PI 1857

PRODUCT INFORMATION

PISTOANE ȘI BIELE PENTRU MOTOARE DE 1.8 TFSI ȘI TSI

BIELĂ 50 009 180
PISTON 41 197 600

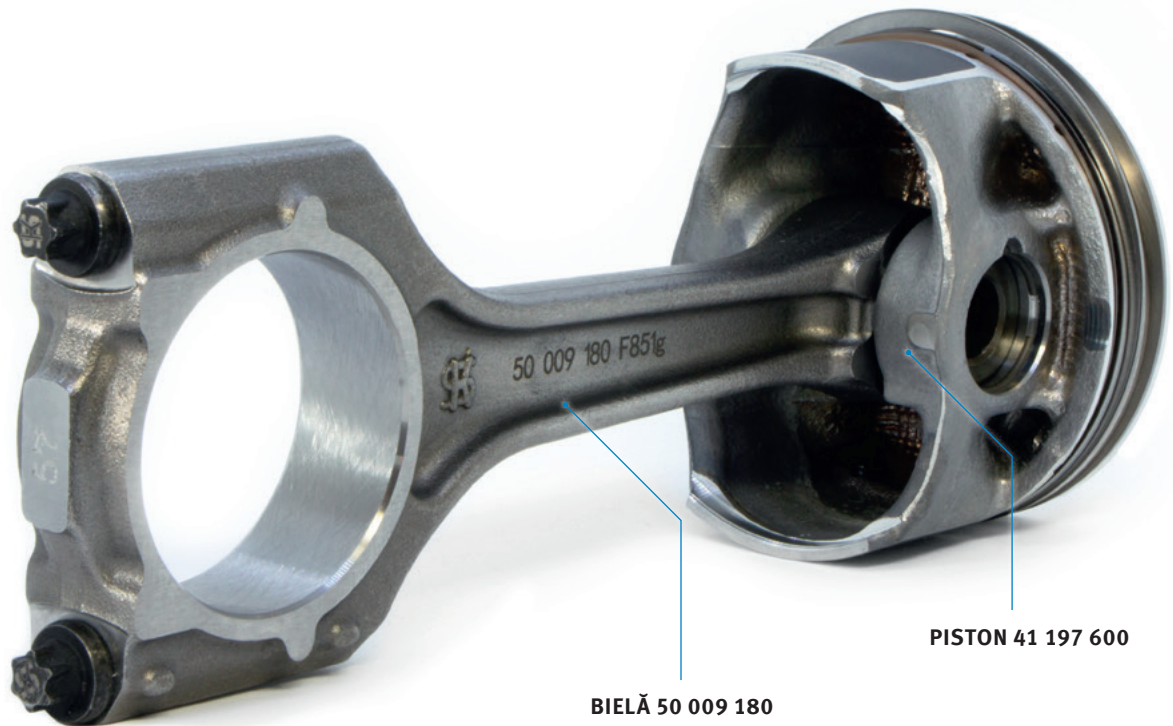
În serie s-au modificat pistoanele la motoarele de 1.8 TFSI și TSI. Noile pistoane sunt dotate cu segmente de ungere din trei componente optimizate și cu un bolț DLC. Deoarece la modificare s-a modificat și bolțul de piston de la 21 mm la 23 mm, la înlocuirea pistoanelor trebuie înlocuită și bielă.

Pentru a evita dezechilibrări din cauza greutăților diferite ale componentelor, Motorservice recomandă înlocuirea completă a pistoanelor și bielev unui motor.

Motorservice pune acum la dispoziție pistoane și bielev adecvate pentru piața post-vânzare. Bielele se oferă sub formă de set pentru motor (4 bucăți), deoarece greutatele lor trebuie acordate reciproc cu precizie.
